Dotyczy: postępowania prowadzonego w trybie z dziedziny nauki na podstawie art. 11 pkt 1 ustawy z dnia 11 września 2019 r. Prawo zamówień publicznych (t. j. Dz. U. z 2022 r. poz. 1710 z późn. zm.), którego przedmiotem jest wyłonienie Wykonawcy w zakresie dostawy specjalistycznych elementów mechanicznych do systemów próżniowych dla potrzeb NCPS SOLARIS, numer postępowania 80.272.215.2023.

PYTANIA I ODPOWIEDZI NR 2, MODYFIKACJA TREŚCI ZAPROSZENIA

Pytanie 1:

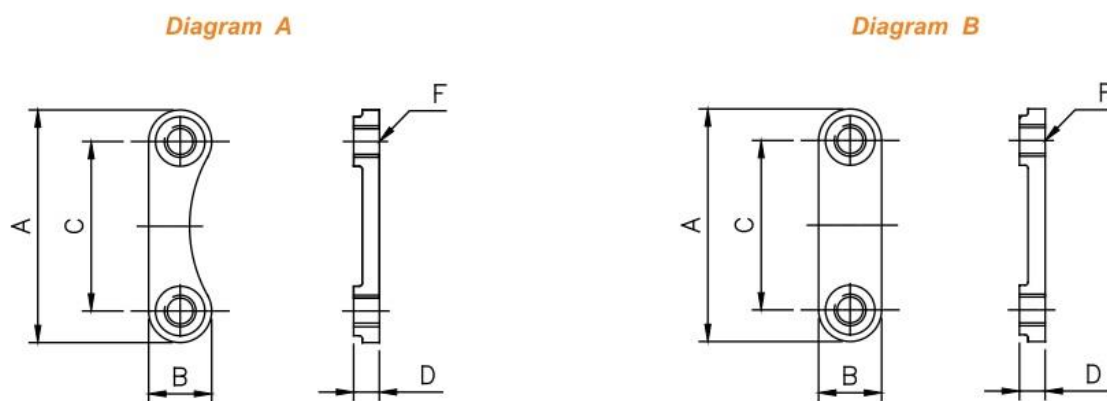
W nawiązaniu do Państwa zaproszenia do złożenia oferty czy dopuszczają Państwo nakrętki płaskie o poniższych wymiarach?

Part #	Diagram	A	B	C	D	F
PN-0133M	A	20.3	7.6	13.5	3.2	M4xP0.7
PN-0275M	A	42.2	12.7	29.5	4.7	M6xP1.0
PN-0450M	B	51.6	12.7	35.5	5.3	M8xP1.25
PN-0600M	B	41.7	12.7	25.4	5.3	M8xP1.25
PN-0800M	B	44.5	12.7	28.5	5.3	M8xP1.25
